Znalecký posudek č. 002095/2023

Kanalizace Psáry – Pátevní sběrač – celkové posouzení stavebně-technického stavu díla

úsek ŠAA-01 – ŠS (ZÚ)

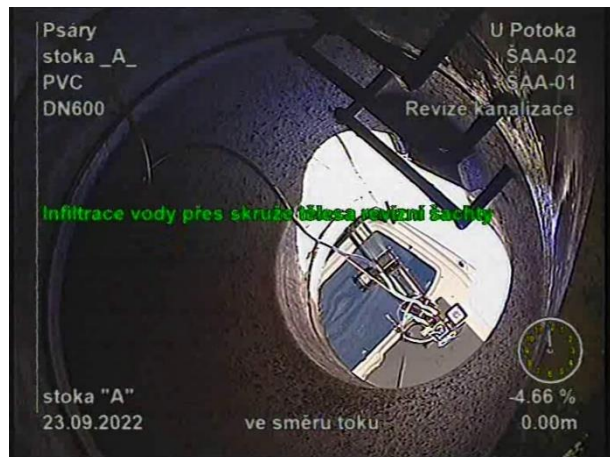
Porucha: odtok potrubí je umístěn výše než nátok.

úsek ŠAA-08 – ŠAA-09

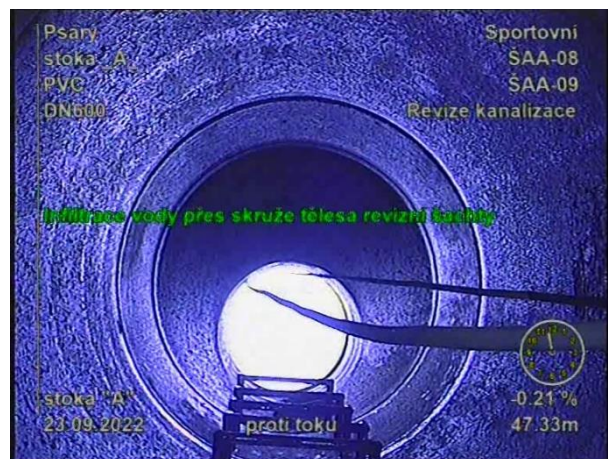
Porucha: infiltrace na spoji šachtových dílců, šachta ŠAA-08.

úsek ŠAA-13 – ŠAA-12

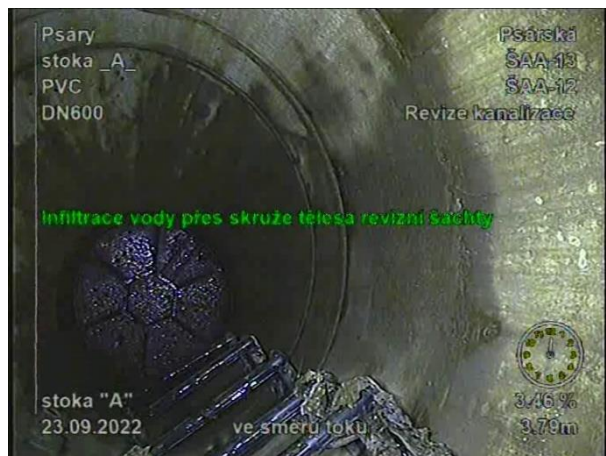
Porucha: infiltrace ve spoji potrubí s šachetním dnem, šachta ŠAA-12.

úsek ŠAA-14 – ŠAA-13

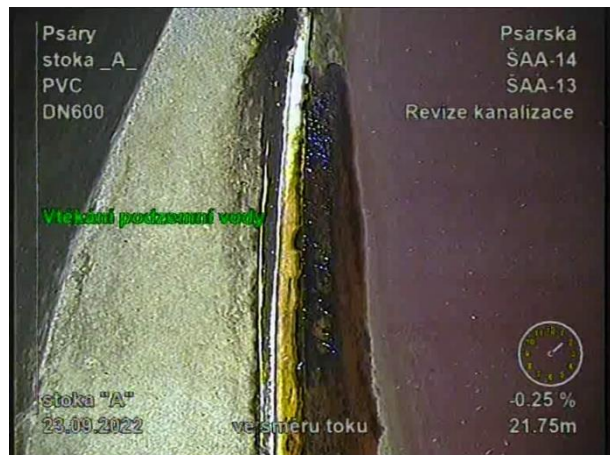
Porucha: infiltrace ve spoji potrubí s šachetním dnem, šachta ŠAA-13.

úsek ŠAA-25a – ŠAA-25

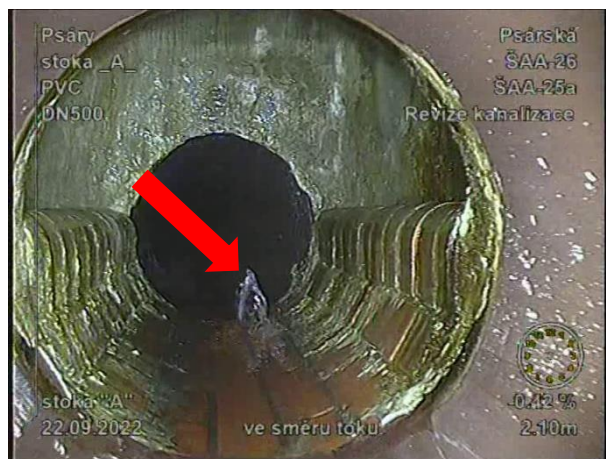
Porucha: infiltrace a inkrustace ve spoji potrubí s šachetním dnem, šachta ŠAA-25a.

úsek ŠAA-29 – ŠAA-30

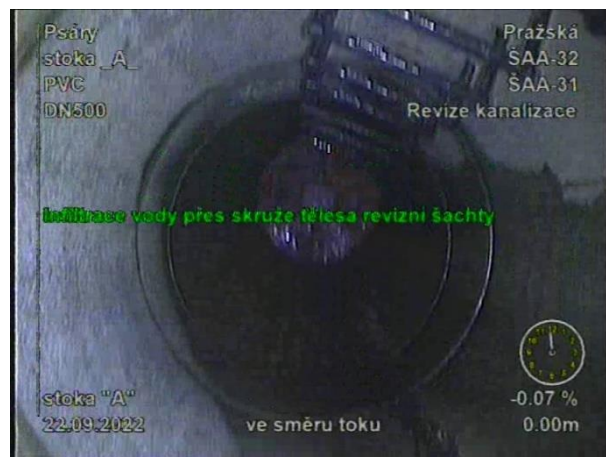
Porucha: infiltrace na spoji šachtových dílců, šachta ŠAA-30.

úsek ŠAA-39– ŠAA-38

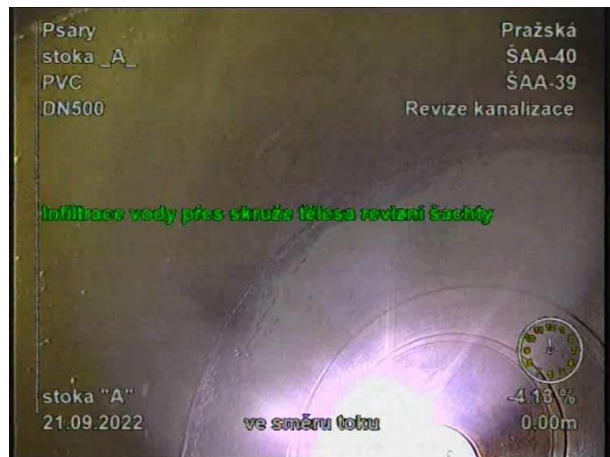
Porucha: infiltrace na spoji šachtových dílců, šachta ŠAA-39.

úsek ŠAA-40 – ŠAA-41

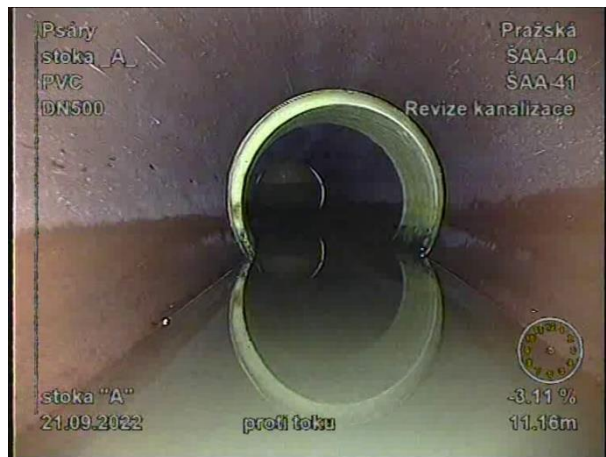
Porucha: protispád potrubí v místě opravy (vložkování).

úsek ŠAA-40 – ŠAA-41

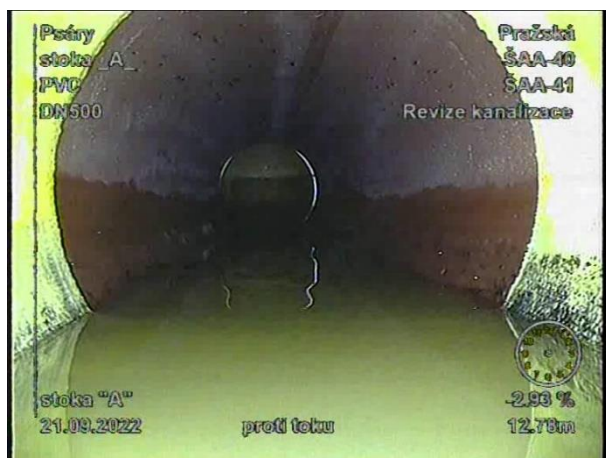
Porucha: protispád potrubí v místě opravy (vlozkování).
